Věc: Vyjádření ke stavbě „Revitalizace původního autobusového nádraží Beroun“.

Věc: Závazné stanovisko silničního správního úřadu pro územní řízení a stavební povolení na akci:
„Revitalizace původního autobusového nádraží Beroun“.

Vyjádření k PD pro územní řízení a stavební povolení ve věci stavby „Revitalizace původního autobusového nádraží Beroun“

SITUACE - REVITALIZACE PŮVODNÍHO AUTOBUSOVÉHO NÁDRAŽÍ

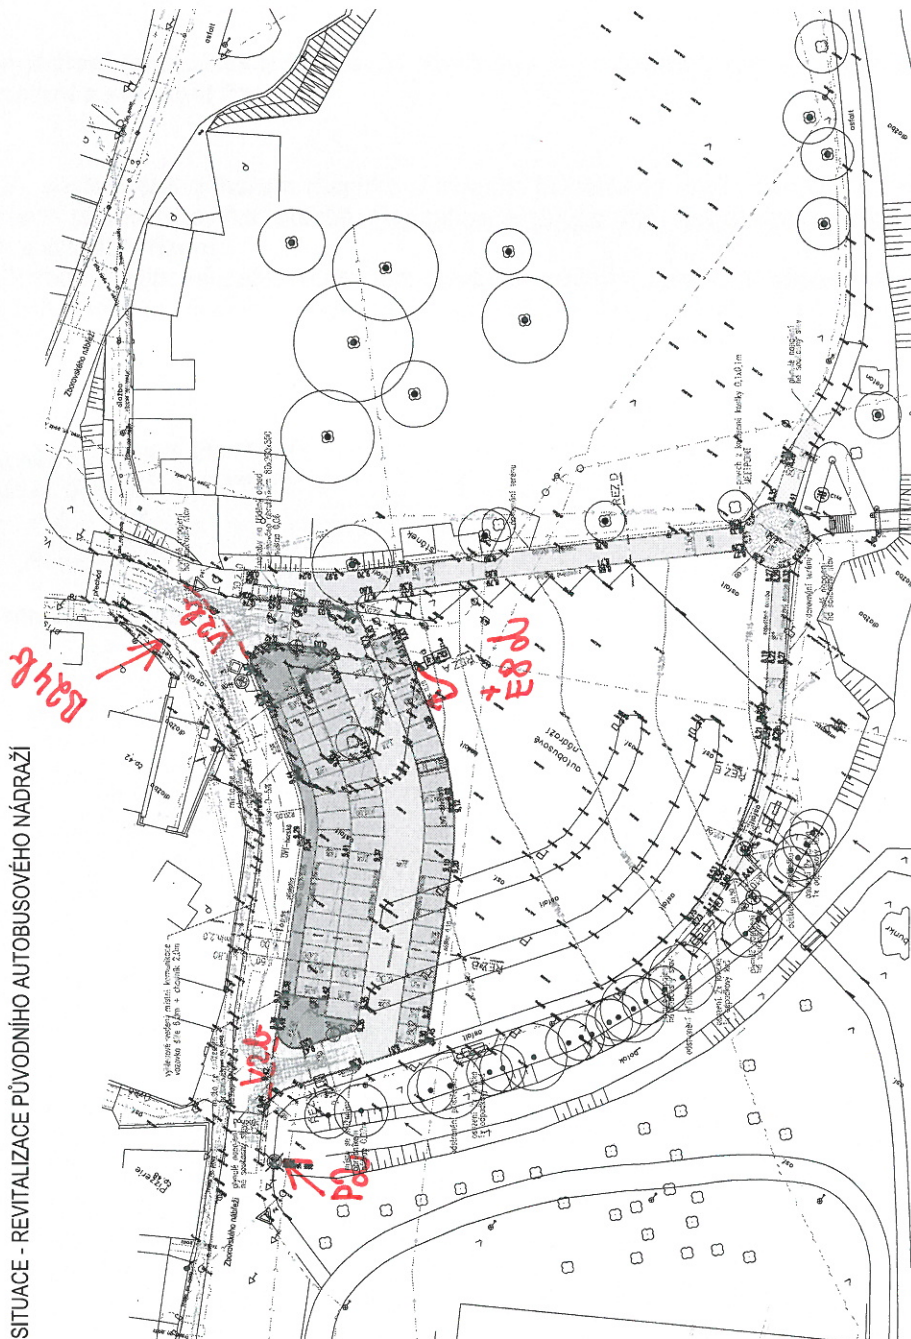
Požadujeme však doplnění dopravního značení:

- 1) Ve směru od sil.II/116 umístit svislou DZ B 24b „Zákaz odbočování vlevo“ (pokud zde již není umístěna).
- 2) V místě vjezdu a výjezdu umístit vodorovné dopravní značení V 2b „Podélná čára přerušovaná“.
- 3) Ve směru od mostu doplnit svislou DZ P 2 „Hlavní pozemní komunikace“.
- 4) Přemístit svislou DZ IP 12 s dodatkovou tabulkou E 1 „Počet“ (4x) na okraj prvního parkovacího stání vpravo ve směru jízdy. Zde požadujeme na sloupek ještě doplnit dodatkovou tabulku E 8d „Úsek platnosti“, (šipka vlevo), kde bude na této dodatkové tabulce nad šipkou umístěno 12 m.

Ve vzorových příčných řezech je délka každého parkovacího stání 5,0 m. V situaci je však délka parkovacích stání (od čísla 40 do šíla 63) 4,5 m. Pokud bude na těchto místě zvolena

délka 4,5 metru s přesahem vozidla přes obrubu o 0,5 m, požadujeme obrubu s výškou max. 0,08 m, aby zde případně nedocházelo k poškozování nárazníků vozidel.

Dále by bylo vhodné na vjezdu do parkoviště umístit svislé dopravní značení IP 11a „Parkoviště“,
